ACTA DE REUNIÓN No.	18		
INTERNA	X	EXTERNA

Tema de reunión:	Reunión de seguimiento Ayacucho
Grupo que se reúne:	**CONTRATISTA, INTERVENTORÍA, SUPERVISIÓN PRESIDENTE DE LA JAC SALON AYACUCHO**

1. Recorrido en el frente Ayacucho para revisar temas técnicos (estructura de cubierta)

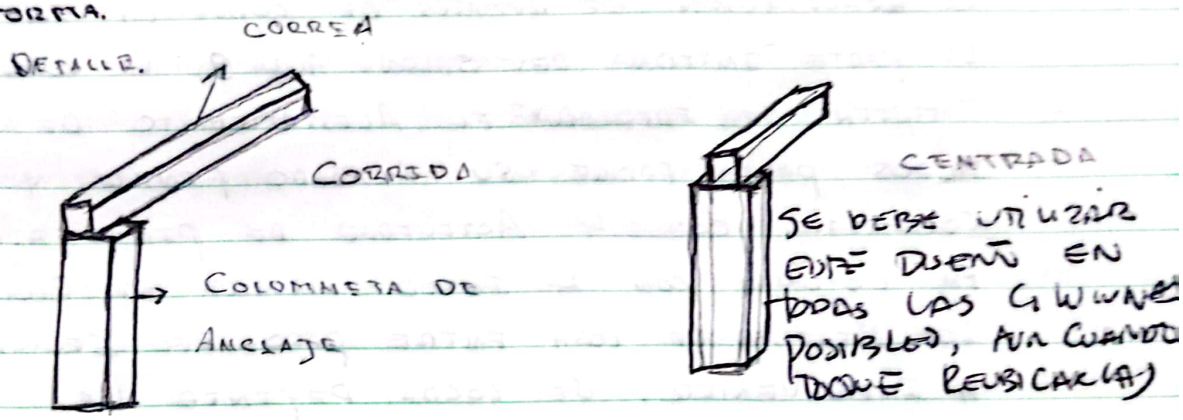
Se realiza comite de obra junto con interventoria acompañamiento de la supervision de la Alcaldia, en el cual asiste tambien el director de interventoria, y representante legal del consorcio Aragon, en el cual se definen la corrección de las siguientes columnas en su conección con la estructura en su parte superior, se podran realizar de la siguiente forma.

La cantidad de columnas seran 18 ubicadas segun plano aprobado, Solo se cobran 16 en total

Se autoriza instalacion la instalacion del tejado, segun forte presentado.

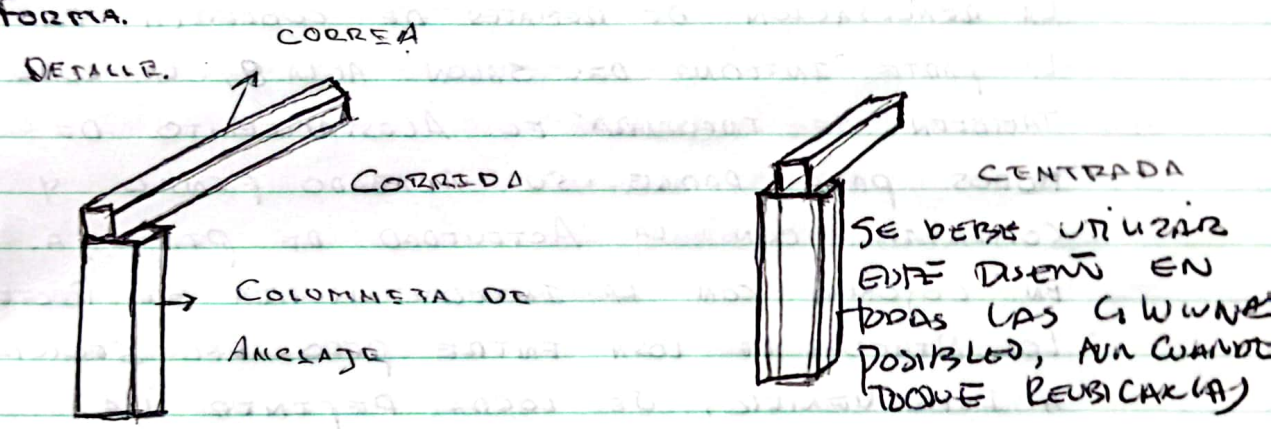
MIERCOLES 17 DE JULIO 2024
PERSONAL INTERVENTORIA: 3.
PERSONAL CONTRATISTA: 3
CLIMA: Nublado.
SALON COMUNAL AYACUCHO
SE REALIZA COMITE DE OBRA JUNTO CON INTERVENTORIA ACOMPAÑAMIENTO DE LA SUPERVISION DE LA ALCALDIA, EN EL CUAL ASISTE TAMBIEN EL DIRECTOR DE INTERVENTORIA, Y REPRESENTANTE LEGAL DEL CONSORCIO ARAGON, EN EL CUAL SE DEFINEN LA CORRECCIÓN DE LAS SIGUIENTES COLUMNAS EN SU CONECCION CON LA ESTRUCTURA EN SU PARTE SUPERIOR, SE PODRAN REALIZAR DE LA SIGUIENTE FORMA.

LA CANTIDAD DE COLUMNAS SERAN 18 UBICADAS SEGUN PLANO APROBADO, Solo SE CONTRAN 16 EN TOTAL
SE AUTORIZA INSTALACION LA INSTALACION DEL TEJADO, SEGUN FORTE PRESENTADO.
